MEMO

Van : O. Satijn
Aan : M. Van der Wijk
Onderwerp : Memo risico's en aandachtspunten archeologie Nieuwe Uitvoeringsvariant Tunnelbak A27
Datum : 3 september 2018
Ons Kenmerk : V18-35882 / 3671 / OS

Rijkswaterstaat heeft Vestigia gevraagd om eventuele risico's en aandachtspunten voor het archeologisch bodemarchief van de nieuwe referentiebouwmethode, door middel van schermwanden, voor de verbreding van de A27 ter hoogte van de folieconstructie en tunnelbak bij Amelisweerd binnen het project A27/a12 te toetsen. Dit houdt in:

Afbeelding 1. Contour schermwand. In rood de vindplaatsen 12 en 5 uit het Vooronderzoek A27/A12

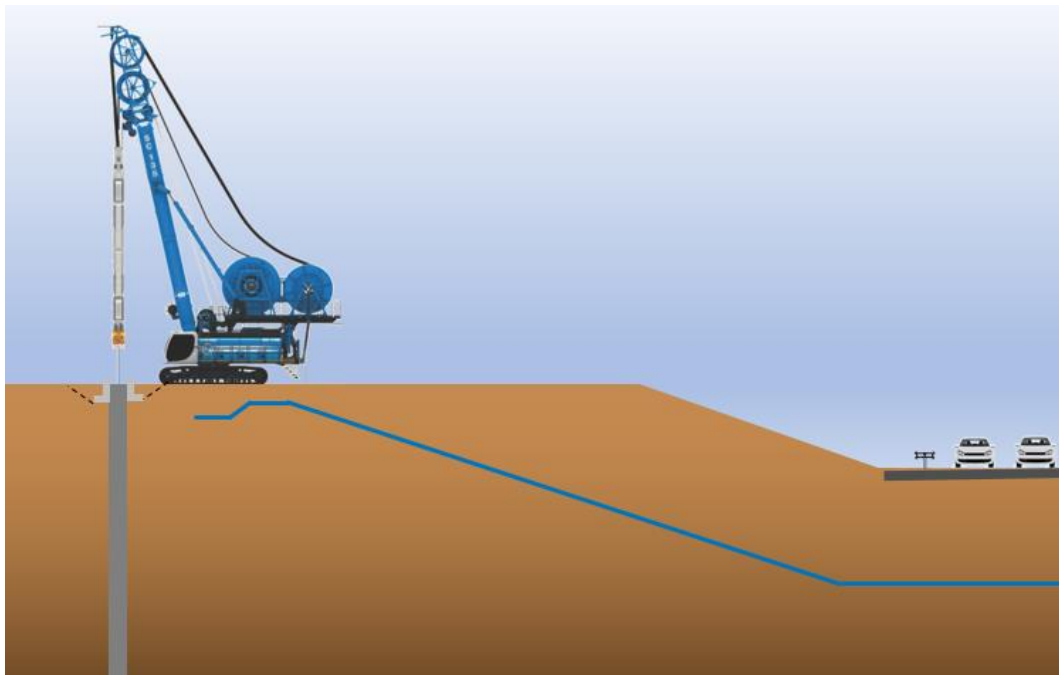
In tegenstelling tot de eerder bestudeerde varianten, waarbij werd uitgegaan van grootschalig (retour) bemaling, gaat de nieuwe uitvoeringsvariant uit van het slaan van een 70 m diepe schermwand geheel rondom de folie en de betonnen bak, tot op de Waalrekleifformatie. Op afbeelding 1 staat aangegeven waar deze schermwand zal worden aangelegd (blauwe lijn). De schermwand bevindt zich geheel binnen het Tracé Besluit (oranje lijn), met uitzondering van twee kleine gebieden (bij de gele pijlen).

De twee kleine gebieden buiten het TB waar de schermwand voorzien is, vormen geen aanvullend risico: dit betreft huidige spoorbanen. De verwachting is dat ook hier de ondergrond geheel verstoord is. Archeologisch vooronderzoek op deze plek is bovendien niet mogelijk. Het risico voor deze gebieden is dus minimaal.

Vindplaatsen 12 en 5 uit het vooronderzoek bevinden zich nabij de tunnelbak.⁵ Deze vindplaatsen vallen echter buiten de contour van de schermwand en de werkzaamheden daaraan, waardoor er hier geen aanvullend risico voor de archeologische waarden is. Ter hoogte van deze vindplaatsen is de ondergrond binnen het TB bovendien reeds geheel verstoord bij de aanleg van de tunnelbak; eventuele uitlopers van deze vindplaatsen zullen dus reeds verstoord zijn.

Bij de aan- en afvoer van materieel en het eventueel aanleggen van een werkkerrein dient rekening te worden gehouden met de aanwezigheid van vindplaats 12 bij (voorbereidende) werkzaamheden als inrichting van een werkplaats, depot etcetera mag geen verstoring van de bovengrond plaatsvinden. Bij gebruik van zware machines ter plaatse dient insporing voorkomen te worden door het gebruik van rijplaten. Dit geldt niet voor vindplaats 5. Deze is inmiddels onderzocht, en als niet-behoudenswaardig aangemerkt.
